## HØJHUSENES PLACERING OG HØJDER

### "Carlsberg II" - Supplerende høring om lokalplanforslag og kommuneplantillæg

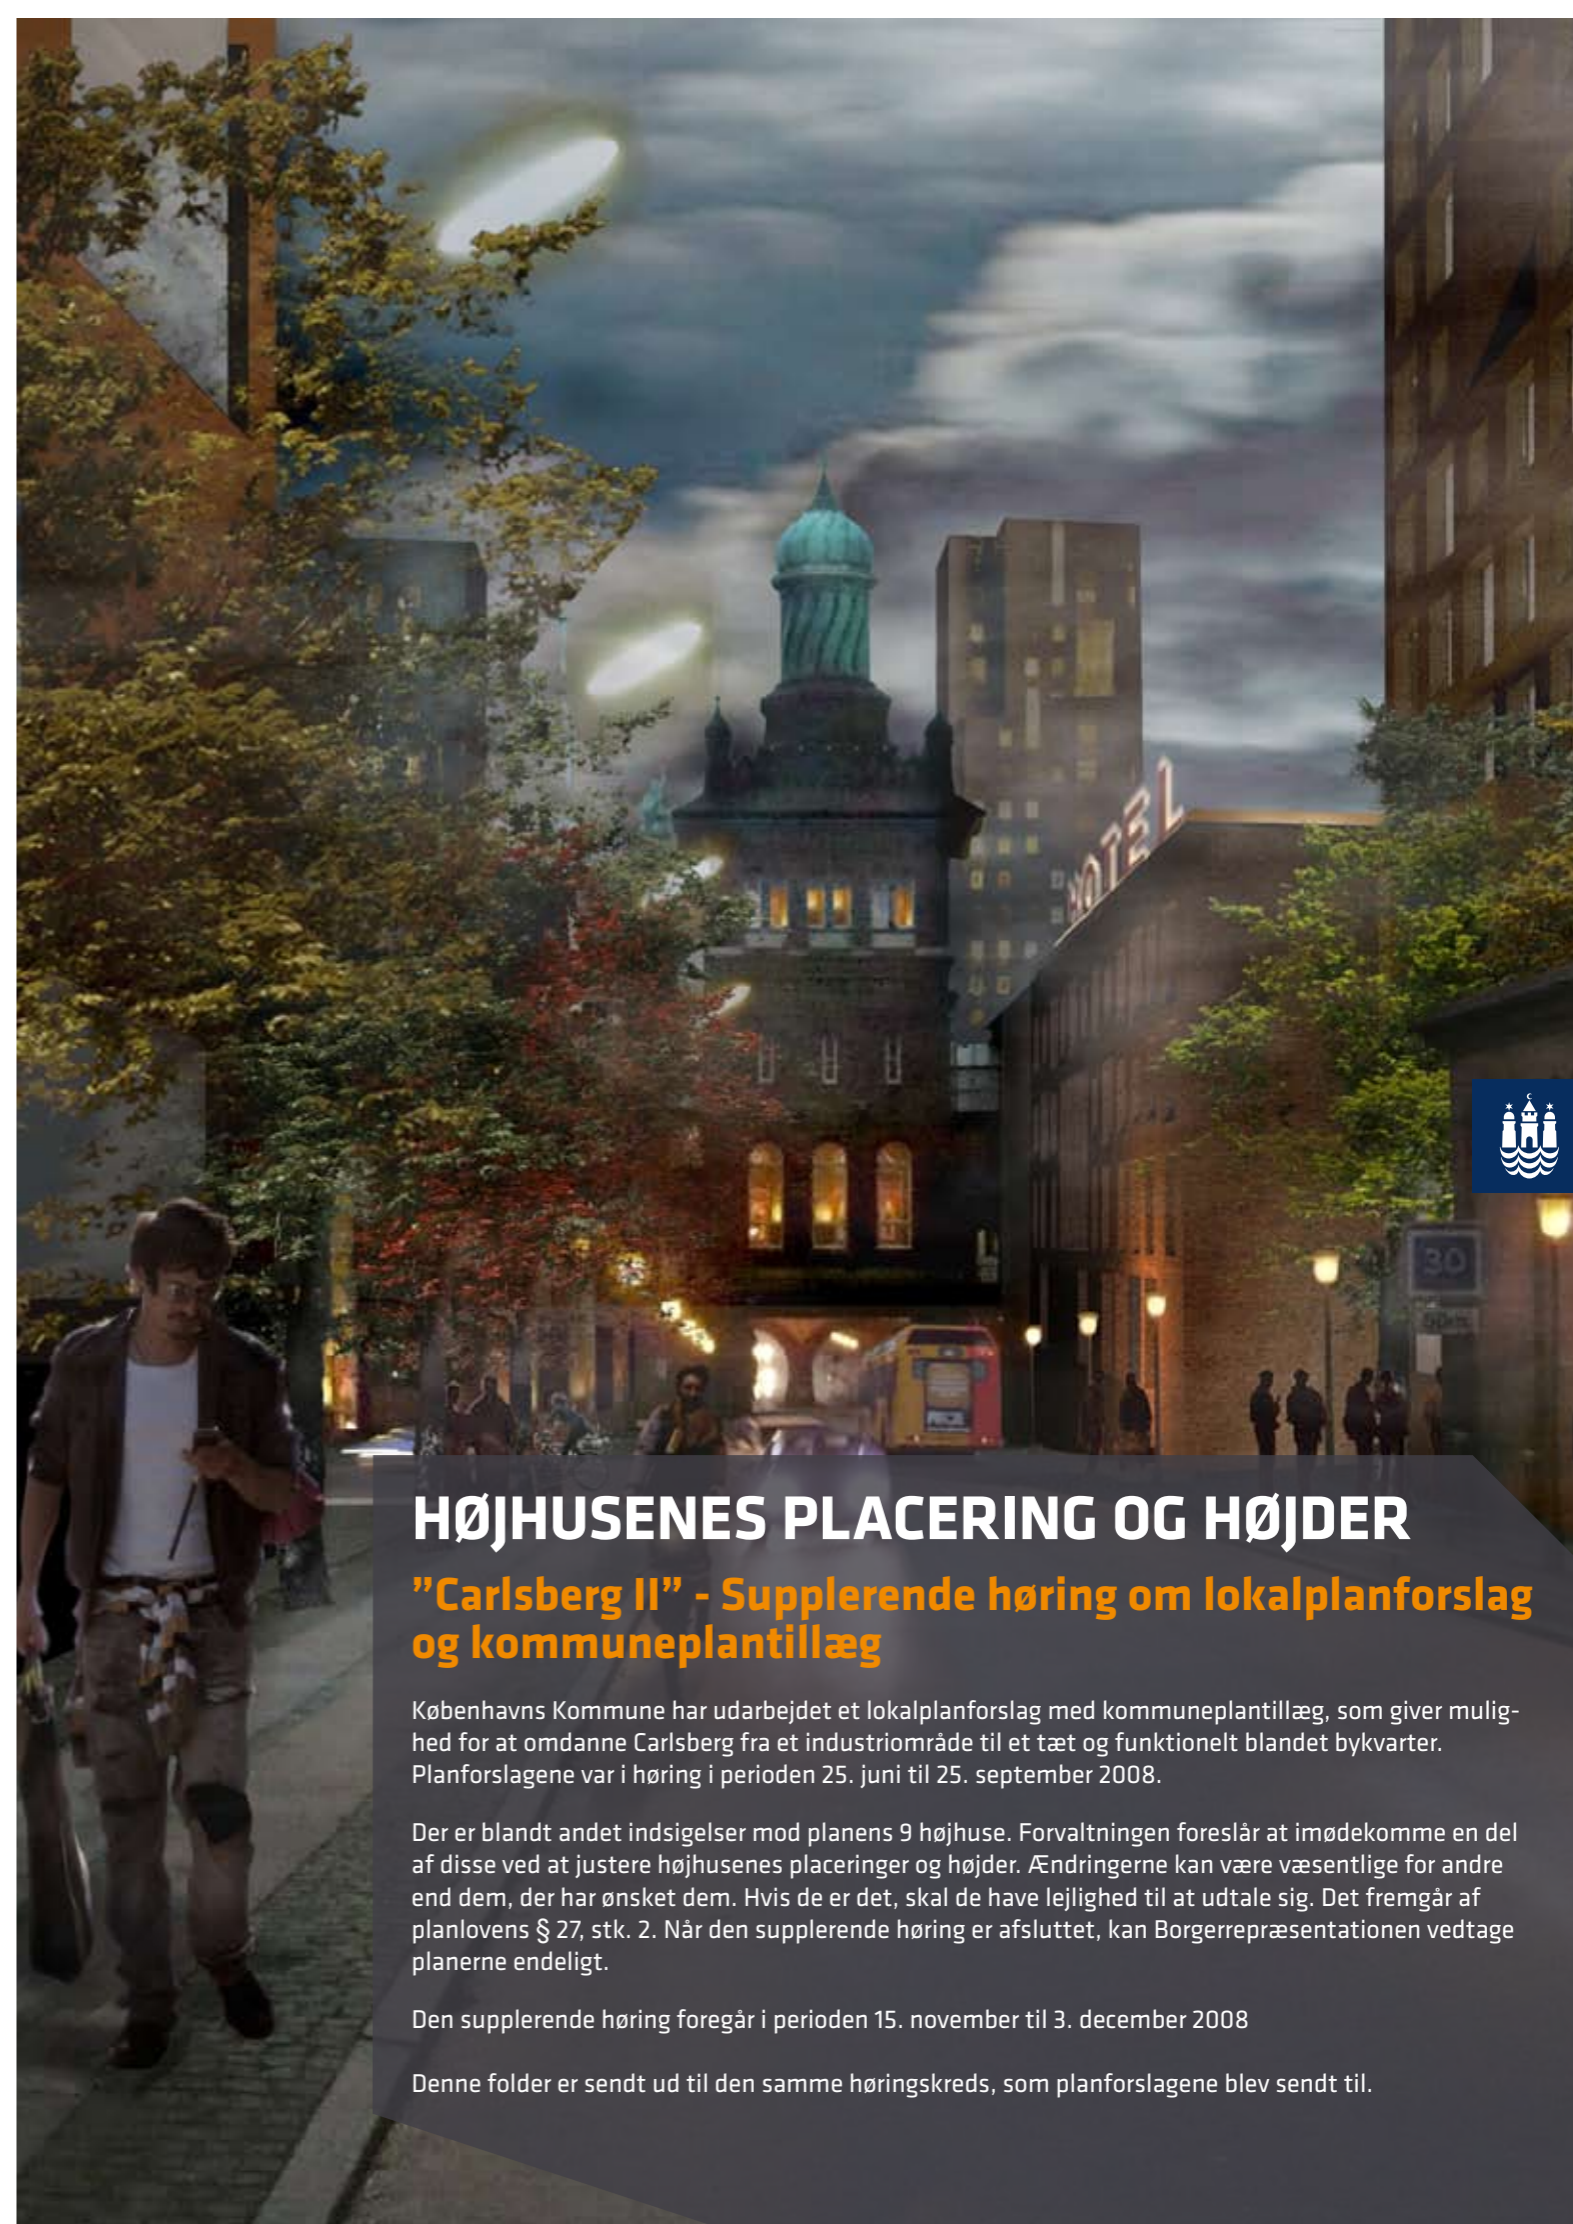
Visualiseringerne viser den sydlige del af Kulturpladsen. Øverst ses resultatet af lokalplanforslagets placeringer af højhuse og nederst ses resultatet af den justerede højhusplan: Her er det højeste højhus nr. 3 på 120 meter placeret ved siden af Mineralvandsfabrikken. Længere tilbage ses højhus nr. 9 ved Bryghuspladsen. Dette højhus er øget fra 50 til 80 meter.

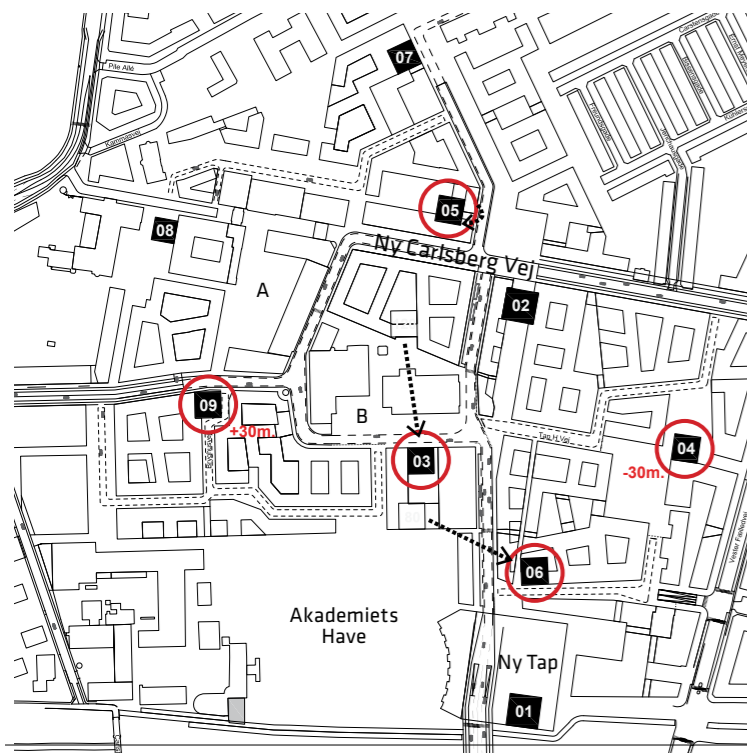
De røde ringe markerer, hvilke højhuse, der ændres på: Højhus nr. 3, 5 og 6 flyttes og højhus nr. 4 og 9 ændrer højde.

- Højhus nr. 3 flyttes ca. 100 m. mod syd, fra den nuværende placering nord for Kraftværket til en placering vest for Mineralvandsfabrikken. Dette forbedrer lysforholdene i Humleby og bevirker, at Humleby kun får skyggevirksomhed fra to højhuse (nr. 2 og nr. 5). Den nye placering giver højhuset en direkte tilknytning til den aktive del af "Kulturpladsen" (B), og vindklimaet på pladsens nordside forbedres.
- Højhus nr. 5 flyttes cirka 10 meter indad i det byggefelt, det er placeret i. Dette forbedrer vindklimaet på terræn og giver mere luft i forhold til de to højhuse i nærheden.
- Højhus nr. 6 flyttes fra byggefeltet nord for Akademiets Have til byggefeltet nord for Ny Tap. Dette forbedrer vindforholdene i Akademiets have.

- Højhus nr. 4, der er nærmeste højhus til Vesterbro, reduceres i højden fra 80 til 50 meter. Dette giver færre skyggevirksomheder på naboområdet øst for Vester Fælledvej.
- Højhus nr. 9, der er placeret centralt i området i god afstand til nuværende naboer, øges fra 50 til 80 meter, så det fremtræder mere markant i forhold til den store "Bryghusplads" (A).

- På lokalplanens tegning nr. 5A justeres placering af højhuse. Højhus 3 flyttes fra byggefeltet bag Kraftværket til byggefeltet vest for Mineralvandsfabrikken. Højhus 5 flyttes cirka 10 meter indad i det byggefelt, det er placeret i. Højhus 6 flyttes fra byggefeltet nord for Akademiets Have til byggefeltet nord for Ny Tap.
- Relevante illustrationer, beskrivelser og skyggediagrammer i lokalplanens del I og II justeres.
- Kommuneplantillæggets Kort C justeres, så placering af højhuse samt højdeangivelser svarer til det ovenfor beskrevne.
- Lokalplanens § 5. stk. 1 litra i justeres, så det fremgår, at højhus 4 skal opføres i 50 meters højde og højhus 9 skal opføres i 80 meters højde
